港湾の設計・測量・調査等業務における 契約変更事務ガイドライン

令和2年3月
国土交通省 港湾局

Ⅱ. 設計変更事例

設計対象地点のサイト増幅特性
（検討結果）

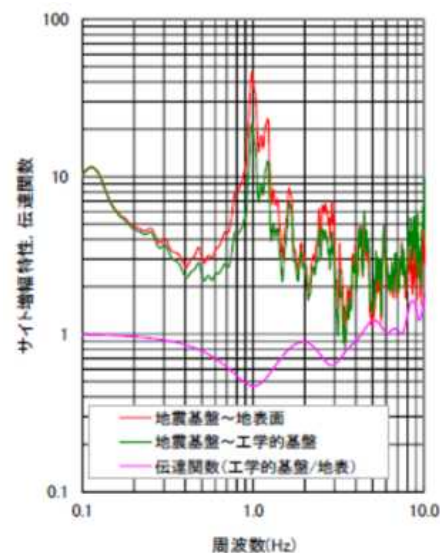
- ・本業務は、岸壁（耐震改良）構造検討業務である。
- ・耐震設計を行うに当たり、当該港の強震計地点で設定されているレベル2地震動を用いる予定であったが、強震計地点と設計対象地点では地盤の振動特性が異なることが判明したため、設計対象地点の地盤の振動特性を踏まえたレベル2地震動の設定を追加した。

- ・使用するレベル2地震動について受注者と協議。
- ・既往のレベル2地震動が設計対象地区の振動特性で設定されているか技術調査事務所に確認したところ、設計対象地区と異なる振動特性で設定されていることが判明したため、設計対象地点の振動特性を踏まえたレベル2地震動の設定の追加を受注者に指示。
- ・契約金額を変更した。

（参考）図一現地調査の追加位置図

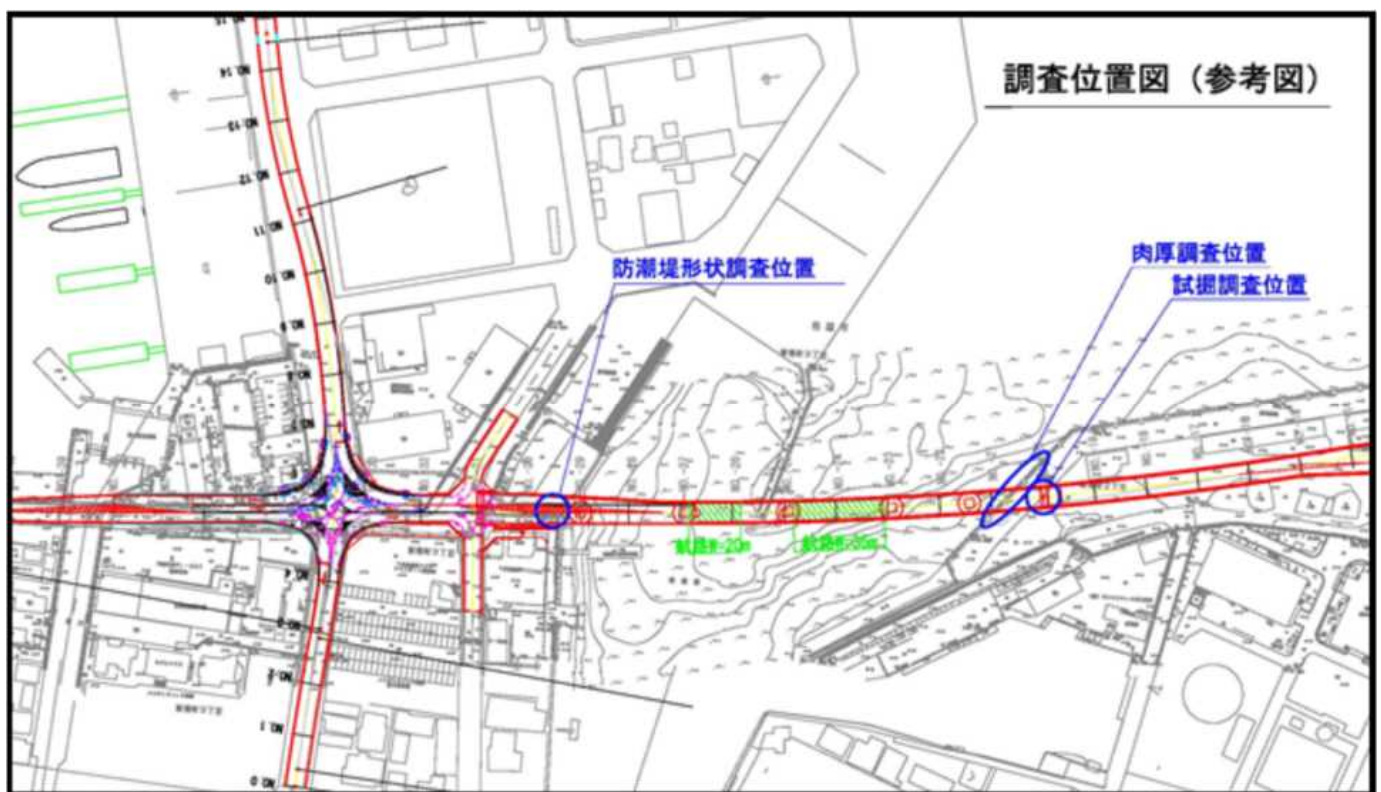
・既設構造物と既存図面の不一致および既存資料の不足が判明したため、それにかかる現地調査の追加および既設構造物の配置位置を再検討する必要性が生じた。

- ・上記の旨、受注者から履行条件確認請求書の提出があった。
- ・発注者が請求内容を確認し、調査結果通知書の通知および変更の指示を行った。
- ・契約金額を変更した。

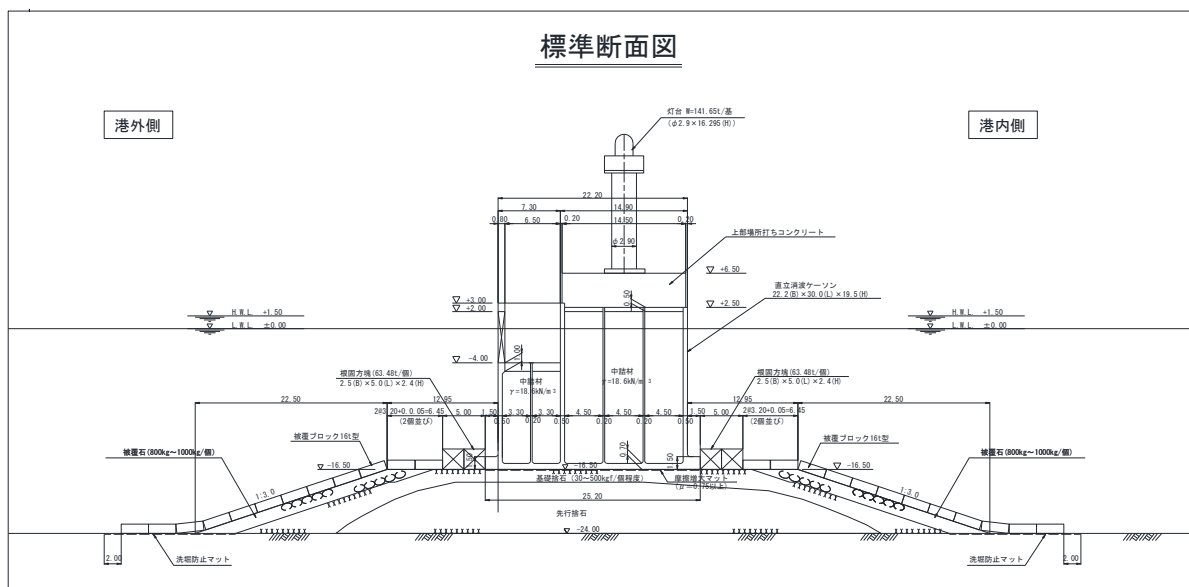
・防波堤の細部設計(配筋計算)において、堤頭函の構造形式変化(直立堤→スリット)に伴い、打継場および仮置場の吃水制限が問題となったことから詳細な艀装品(止水蓋・注排水ポンプ等)の設定をする必要が生じた。

・計画変更による当初計画(配筋計算2断面)にあわせて堤頭函進水時艀装品の検討を追加。

当初測量範囲

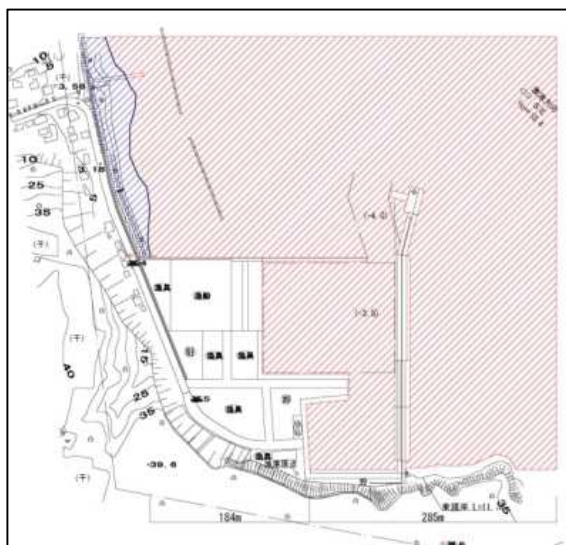
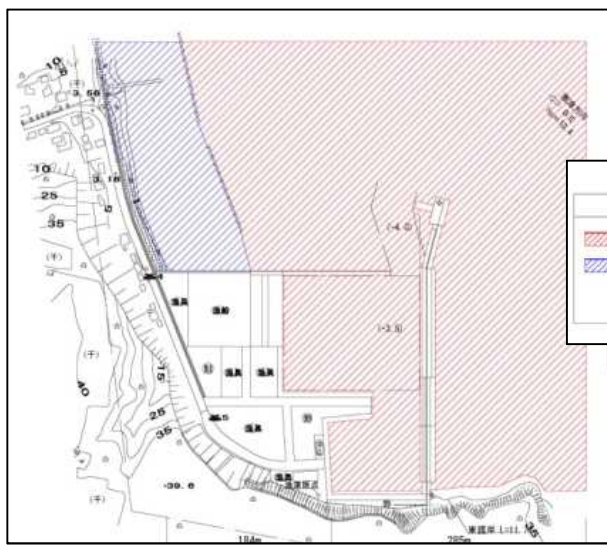
- ・本業務は、港湾の水深および汀線を測量する業務である。
- ・当初設計においては、過年度測量結果を基に水深測量と汀線測量の範囲を設定し設計していたが、現地測量の結果、現地盤水深の差違が確認されたことから水深測量および汀線測量の測量範囲の変更が必要となった。

- ・当初設計における水深測量と汀線測量の範囲は過年度測量結果の水深を基に設定しているものであるが、現地盤水深において差違が確認されたため測量範囲を変更する必要がある。
- ・契約金額を変更した。

当初 探査範囲

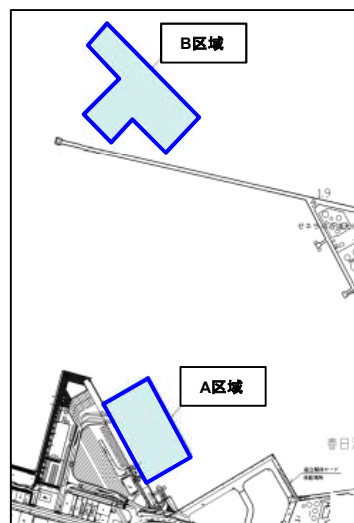
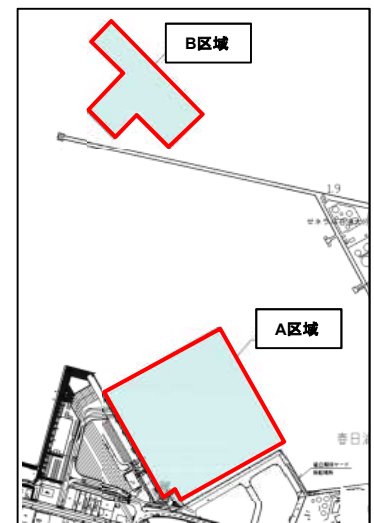
- ・本業務は、港湾工事に先立ち磁気探査を行い、磁気異常点を探査する事を主としている。
- ・受注者が実施した港湾利用者からのヒアリングにより水深を確保すべき範囲で想定外の浅所が確認され、浚渫範囲を拡大する必要が生じ、磁気探査範囲も併せて拡大する必要が生じる事となった。また、別件磁気探査とすると浚渫工事との現場内での輻輳および港湾工事過程の遅延などの問題が生じるので、業務数量の変更となった。

当初 A=15,400m²

→ 変更 A= 69,907m²

当初 A=20,327m²

→ 変更 A= 28,725m²

(参考)図一位置図

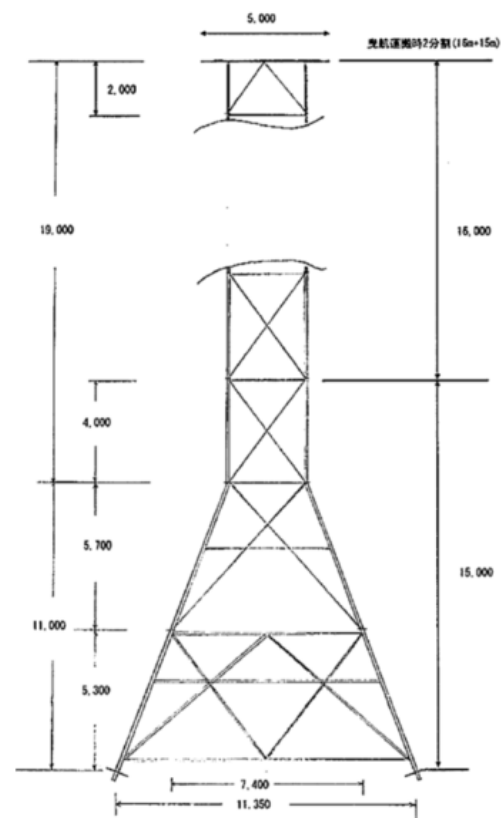
・調査実施箇所近隣の供用中の係留施設に大型船舶が入港することから、鋼製櫓および機材を一時撤去する必要があるが生じた。

- ・上記の旨、受注者から履行条件確認請求書の提出があった。
- ・発注者が請求内容を確認し、調査結果通知書の通知および変更の指示を行った。
- ・契約金額を変更した。

(参考図) 位置図・平面図

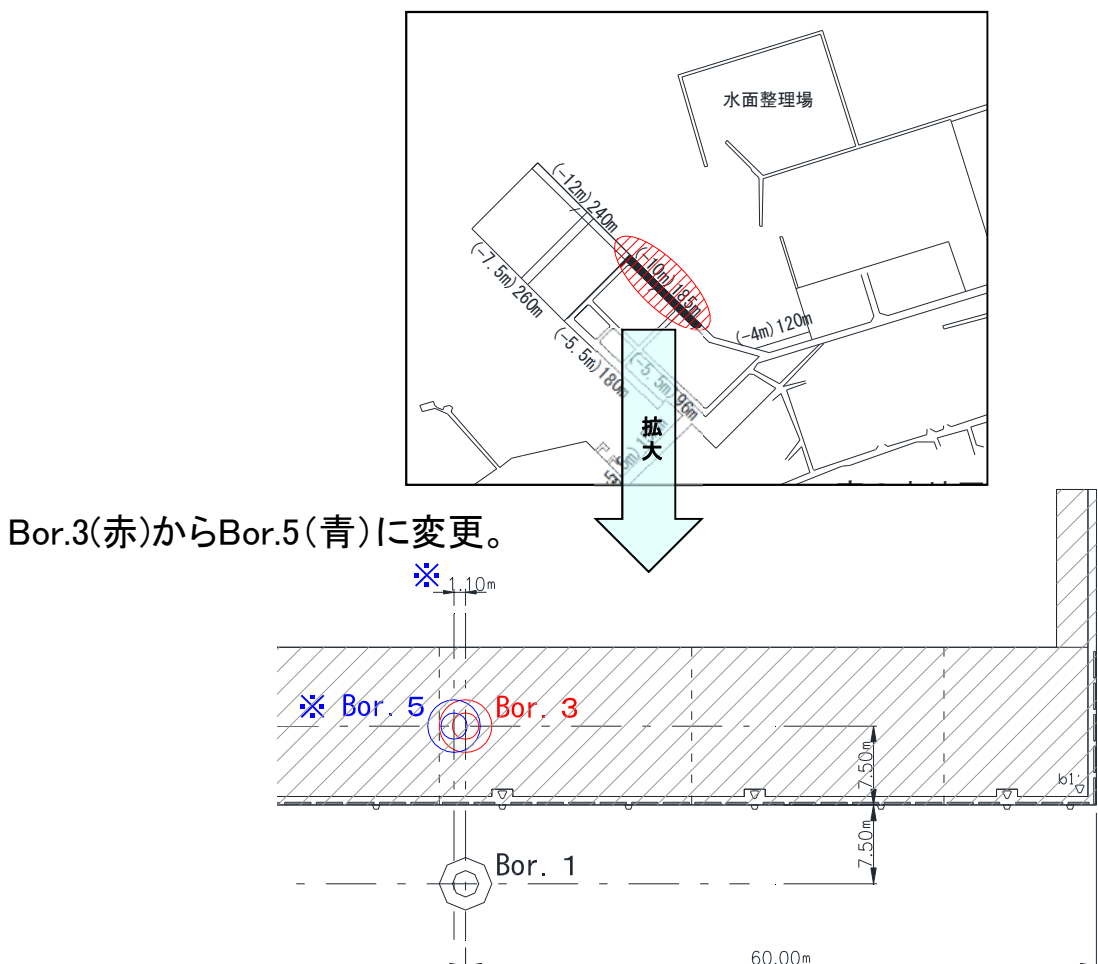
・ボーリング掘削中に先端ビットが既設鋼管杭と接触し、それ以深の掘削が困難となったため、調査箇所を変更する必要が生じた。

- ・上記の旨、受注者から履行条件確認請求書の提出があった。
- ・発注者が請求内容を確認し、調査結果通知書の通知および変更の指示を行った。
- ・契約金額を変更した。

当初(サンゴ採取元位置図)

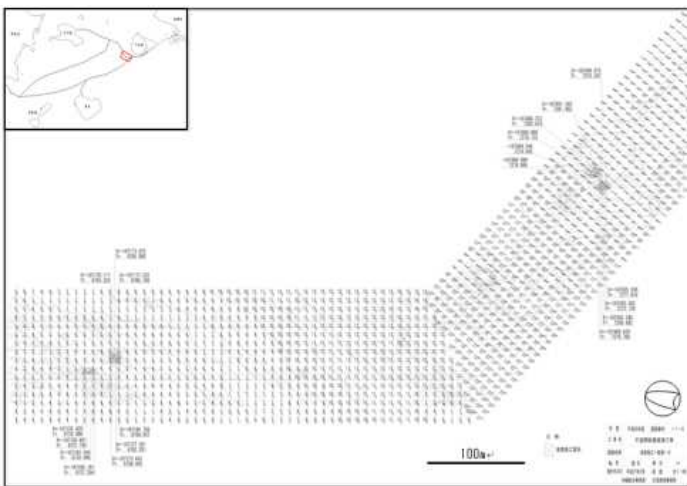
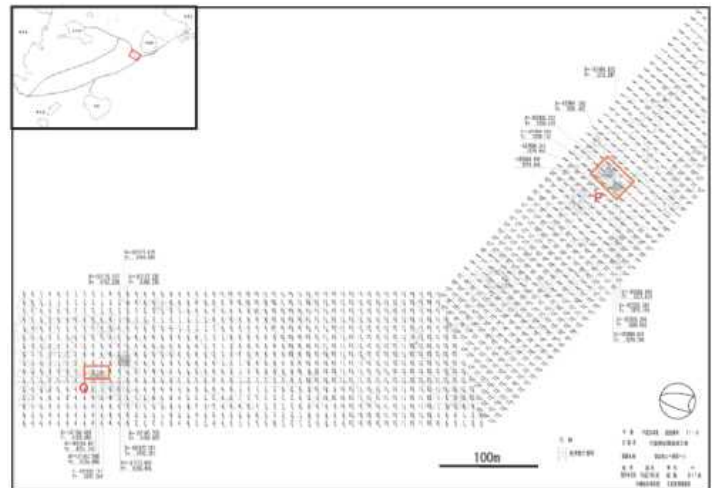
・過去の調査結果より、当初仕様書のサンゴ移設数量は2,000群体を想定していたが、本業務の調査において詳細な調査(潜水調査)を行った結果、移設対象となるサンゴの増加が確認されたため、調査業務の変更(サンゴ移設数量の追加)が必要になった。

- ・受注者から事前調査結果(移設対象となるサンゴの増加)の報告。
- ・発注者から事前調査結果に伴う、サンゴ移設数量の追加変更(2,000群体→6,000群体)を指示。
- ・契約金額を変更した。

【検討断面図】

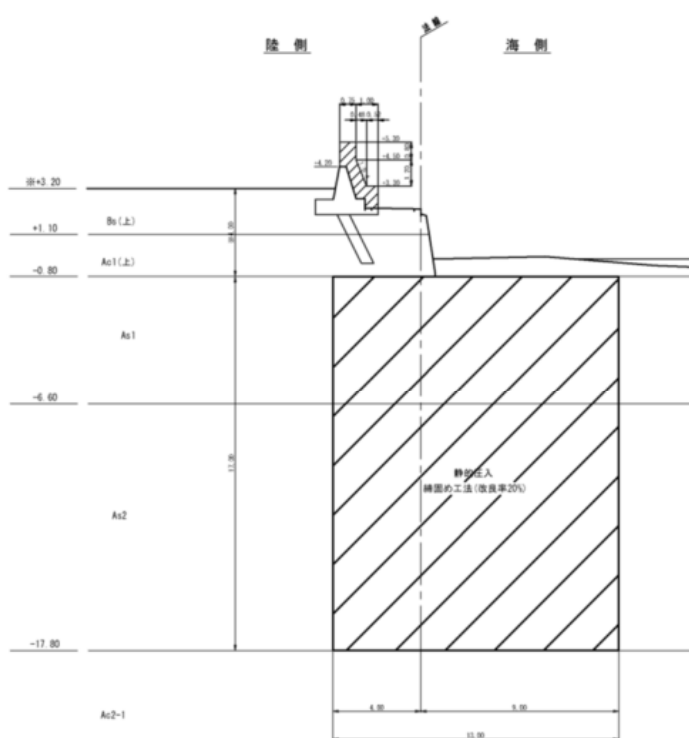
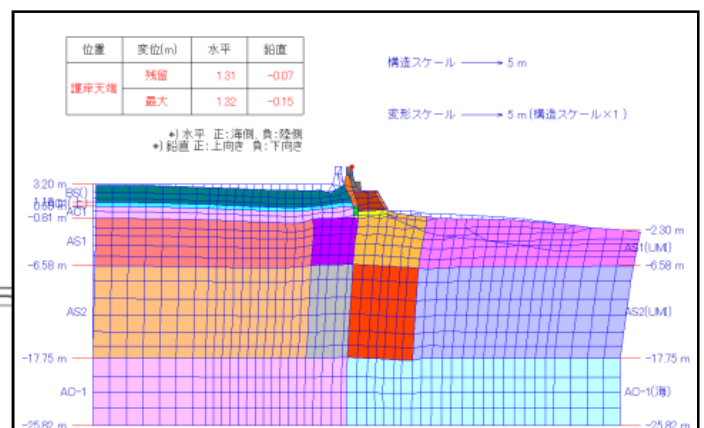
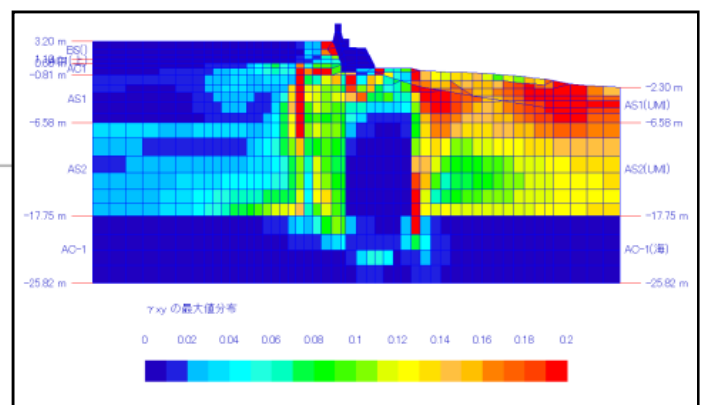
・当該港湾海岸は、液状化対策として地盤改良工法を併用した地震・津波対策の検討を行っている。耐震性能を確認する手順としては、地盤改良後にチェックボーリングを実施し、設計基準強度との比較を行うこととしていた。しかし、地盤条件によっては、設計時に推定した地盤強度を下回ることもあった。そのため、チェックボーリング結果（例えば、液状化試験結果）を踏まえた耐震照査（例えば、FLIP解析）を実施することで、施設性能の検証を行う必要が生じたことから設計変更を行った。

- ・発注者からの設計図書変更協議書をもって受注者と協議。
- ・契約金額を変更した。

例) 事業採択延長港形での波高比分布図
（波高2.5m、波向ENE）

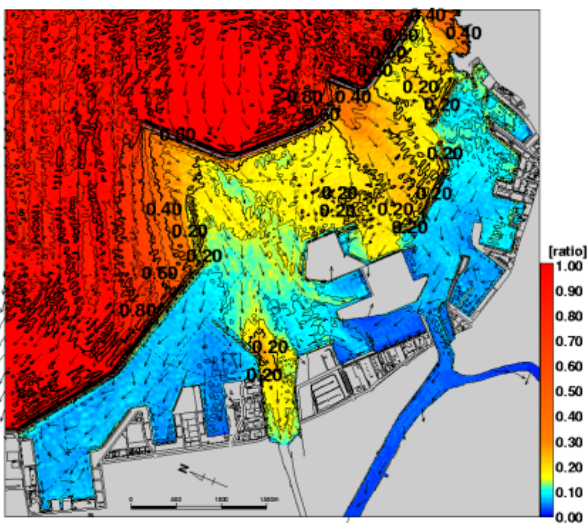
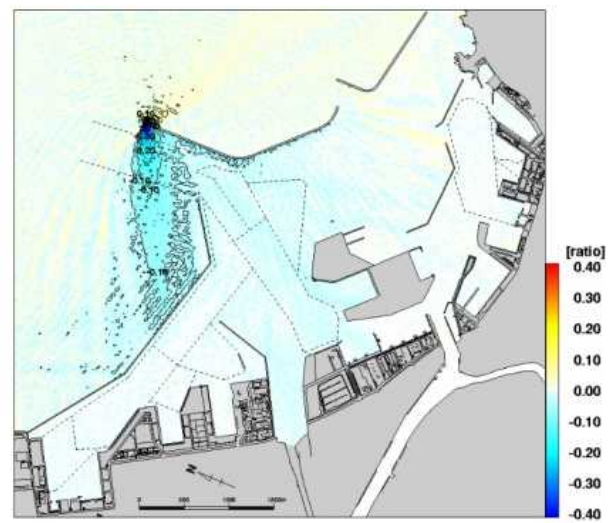
- ・静穏度シミュレーションについては3港形（5ケース/港形）、港内反射波対策検討については1港形（5ケース/港形）とし、条件整理の結果によって検討ケース数等の変更を行う仕様で契約した。
 - ・シミュレーションに先立ち、波浪条件を整理した結果、卓越する代表波高はNE、ENE、Eの3ケースとなることが判明したため、1港形当たりの検討ケース数の見直しを行った。
 - ・港内反射波対策については、対策効果の精度を高めるため、中央防波堤延伸、第二中央防波堤延伸、港内消波、仮消波堤の4港形に変更することとした。
- ※ケース数は波向きを示す。

- ・受注者からケース数および検討港形の変更について協議。
- ・発注者が協議内容の妥当性を確認し、ケース数および検討港形の変更を指示。
- ・契約金額を変更した。
